SERVICE - INFO

LuK Nr: 333 0170 11 – 330mm TDCA 28 x 32 x 17

Bulletin 988 1000 710

Flywheel
Schwungrad
Volant-moteur
Volante-motor
Volano

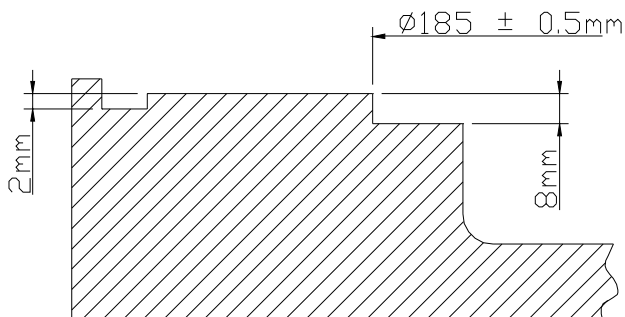
Info:	333 0170 11 replaces / ersetzt / remplace / sustituye a / sostituisce 333 0136 10 / 333 0170 10
(GB)	Re-machine the flywheel inner recess to a diameter of 185 ± 0.5 mm and a depth of 8 mm to avoid rivet contacting flywheel.
